Svar på søknad om dispensasjon frå avstandskrav til kommunalt leidningsnett - gbnr 185/311 Isdal

Tiltak: Dispensasjon frå avstandskrav kommunalt leidningsnett - garasje
Byggjestad: Orresteinen 34 – Gbnr 185/311
Tiltakshavar: Einar Andre Flæsland Veland
Ansvarleg søkjar: Einar Andre Flæsland Veland

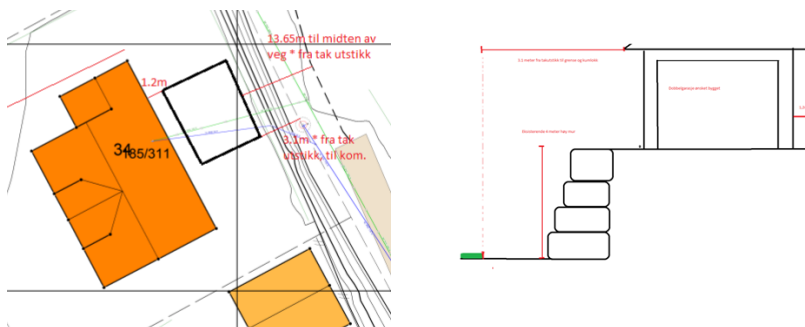
Det vert, i samband med søknad om løyve til å bygge garasje, søkt om dispensasjon frå krav om 4 meter avstand mellom tiltak og kommunalt leidningsnett. I søknad er det vist til at det vil være ei høgdeforskjell mellom garasje og topp kum på 4,0 meter. Horisontal avstand mellom næraste del av garasje og ytterkant kum vil være ca. 3.1 meter.

Garasje vil verte plassert oppe på ei eksisterande støttemur. Det er ikkje vist korleis denne er fundamentert i forhold til kommunal kum og leidningsnett. Dersom mur ikkje er forsvarleg fundamentert, kan den og garasje bli påført skade ved arbeid på kommunalt leidningsnett og kum. Samferdsel, veg-, vatn- og avløp forvaltning vil difor setje vilkår om vi frå seier oss alt ansvar for skader som oppstår på mur og garasje ved arbeid på kommunalt leidningsnett og kum.

- Minste avstand mellom garasje og næraste del av kum skal være minimum 3,1 meter som om søkt.
- Alver kommune frå seier seg alt ansvar for skader som oppstår på tiltak som er plassert nærare offentleg leidningsnett/kummer enn avstandskrav på 4,0 meter. Dersom det under drift og vedlikehald av leidningsnett/kum oppstår skader på tiltak, som følgje av detts plassering i forhold til avstandskrav, er dette kommunen uvedkommande. Eigar av tiltak skal sjølv sørje for og påkoste utbetring av eventuelle skader.
